Ekspertyza stanu ochrony przeciwpożarowej w trybie § 2 ust. 3a rozporządzenia Ministra Infrastruktury z dnia 12 kwietnia 2002 r. w sprawie warunków technicznych, jakim powinny odpowiadać budynki i ich usytuowanie (Dz. U. 2019 poz. 1065 z póź. zm.)

Zadanie inwestycyjne:	Budynek administracyjny Funduszu Gwarantowanych Świadczeń Pracowniczych		
Lokalizacja:	Gdańsk, ul. Rzeźnicka 58, 80-822 Gdańsk	Data:	sierpień 2025 r.
Nazwa rysunku:	Rzut poddasza	Skala:	1:100
Opracował:	Rzecznik ds. zabezpieczeń przeciwpożarowych mgr inż. Wojciech Podraszka nr upr. 516/2009	Podpis:	07
	Rzecznik budowlany mgr inż. Mirosław Burta centr. rej. rzecz. bud.70/99/R	Podpis:

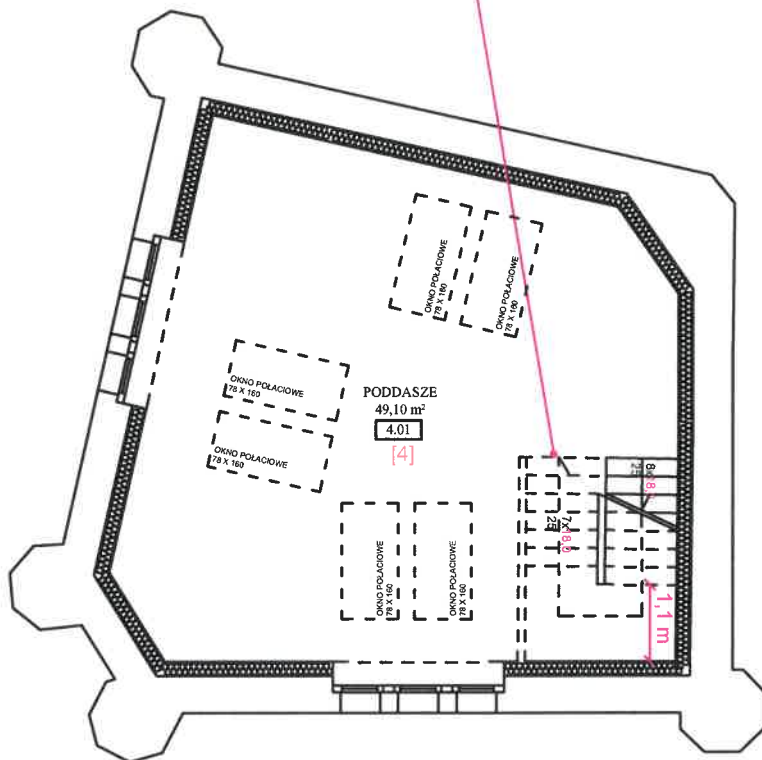
Schody stałe wykonane z materiałów palnych oraz nieposiadające klasy odporności ogniowej R 60
 - nieprawidłowość opisana w rozdziale 6.3 pkt. 15 niniejszej ekspertyzy
